PROPUESTA DE DICTAMEN TÉCNICO

INFORME SOBRE LA SOLICITUD DE EXENCIÓN DE LA IMPLANTACIÓN DE LA PROTECCIÓN PASIVA CONTRA INCENDIOS HOMOLOGADA RF60 EN LA ZONA DE FUEGO EL-11-01 DE LAS UNIDADES I Y II DE LA CENTRAL NUCLEAR ALMARAZ

Solicitud de exención de la implantación de la protección pasiva contra incendios homologada RF60 en la zona de fuego EL-11-01 de las unidades I y II de la central nuclear Almaraz.

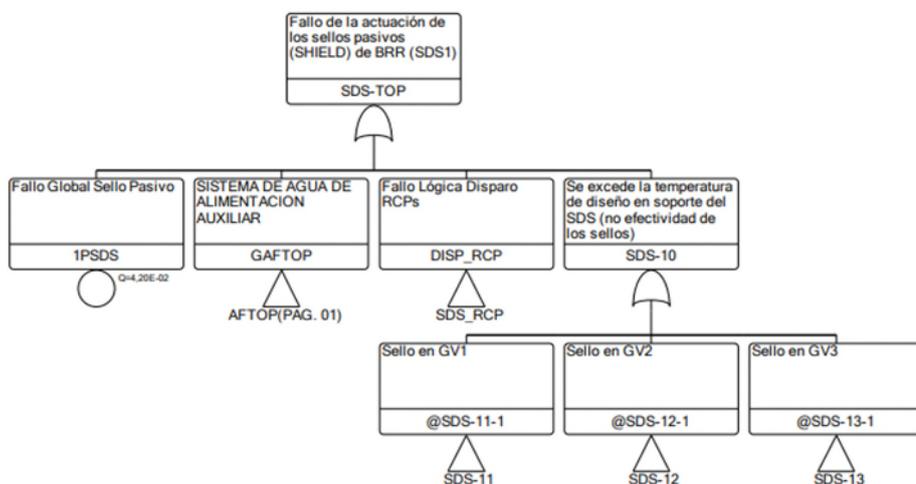
En la evaluación del área AAPS se analiza cada uno de los fallos de dicho modelo, teniendo para ello en cuenta los datos de entrada del área INSI sobre los "Criterios de Éxito", concluyendo que se considera aceptable el modelo del titular para poder analizar el comportamiento de los SDS en caso de incendio en la sala EL-11.
